POWIAT EŁCKI
ul. Piłsudskiego 4
19-300 EŁK

Zapytanie nr 4

Dotyczy: przetargu nieograniczonego na **Wykonanie zadania inwestycyjnego na terenie Międzyszkolnego Ośrodka Sportowego w Ełku realizowanego w ramach projektu „Od teorii do praktyki – zrównoważone wykorzystanie zasobów dziedzictwa naturalnego w Ełku oraz Birštonas".**

DETAL BALUSTRADY WEWNĘTRZNEJ

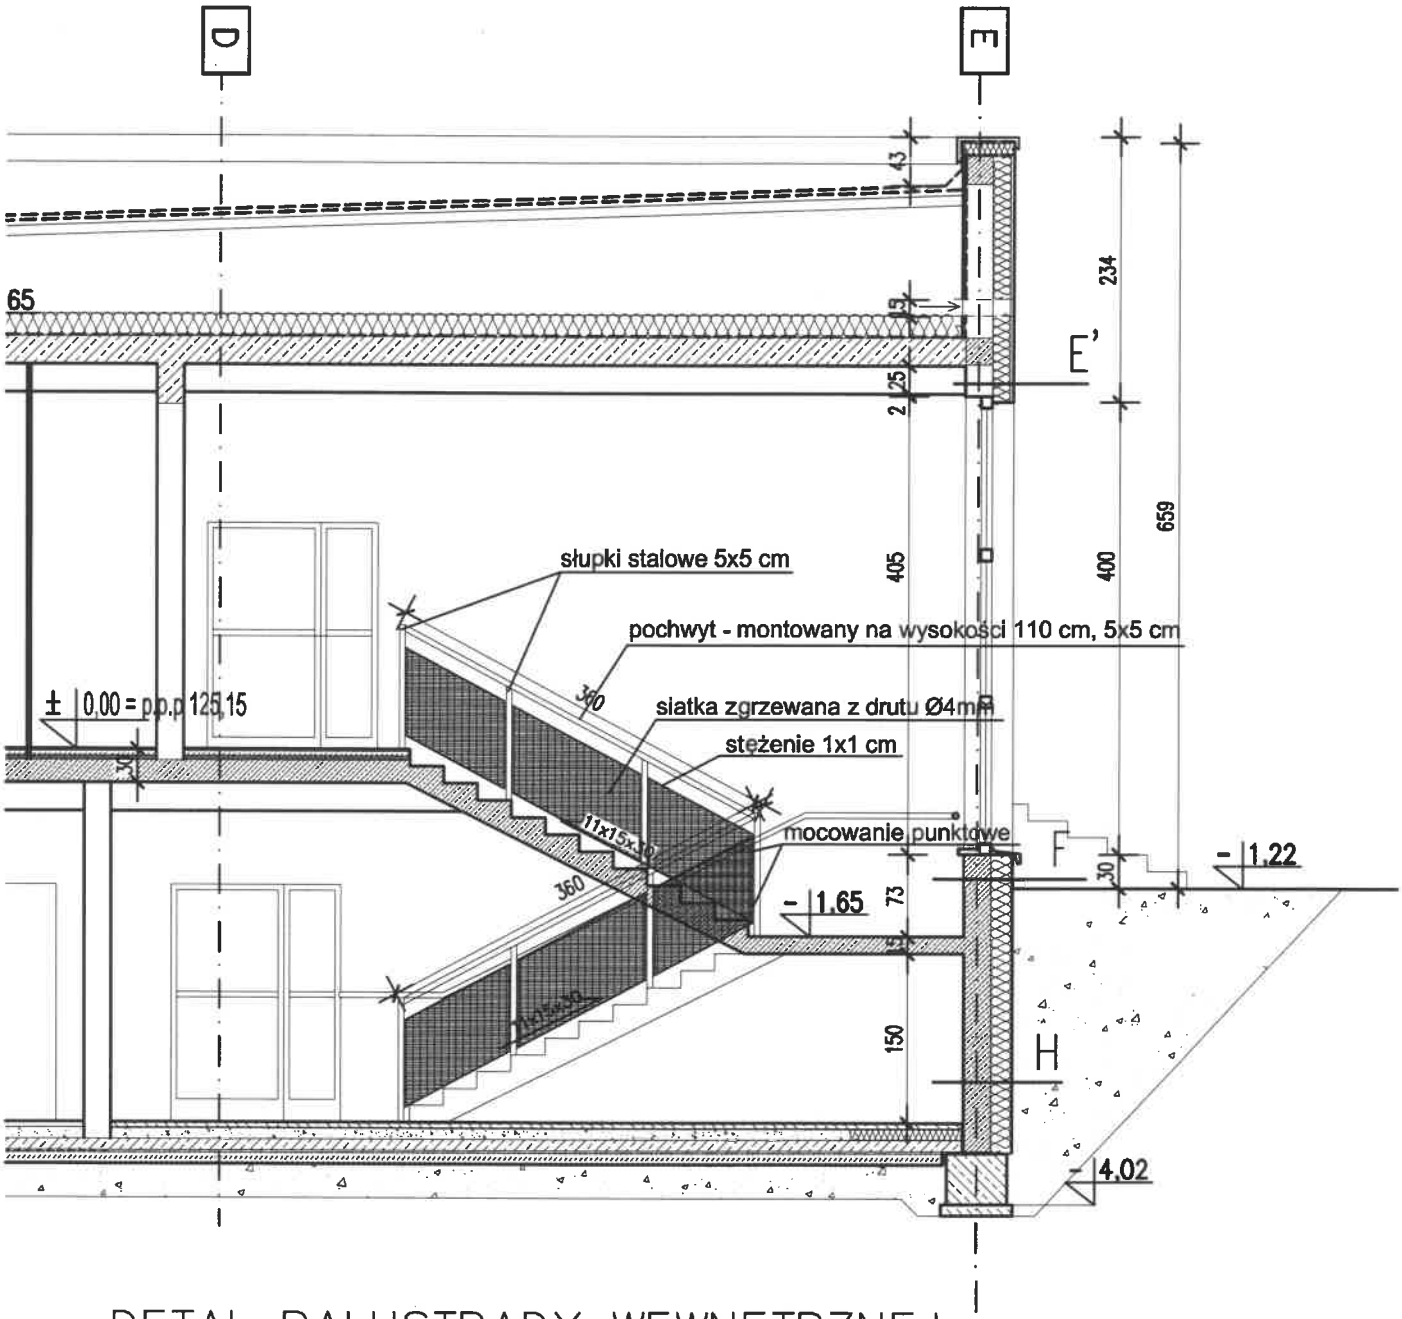
6. Uzupełnienie dokumentacji projektowej w zakresie detalu balustrady schodowej wewnętrznej (część rysunkowa, opisowa oraz przedmiar),
7. Wyjaśnienie czy podokienniki wewnętrzne mają być wykonane z konglomeratu (zgodnie z opisem) czy z drewna (przedmiar robót),

Ad. 6
Dane dotyczące balustrad opisane są w pkt. 5.17 opisu technicznego. Dodatkowo w załączniku detal balustrady.
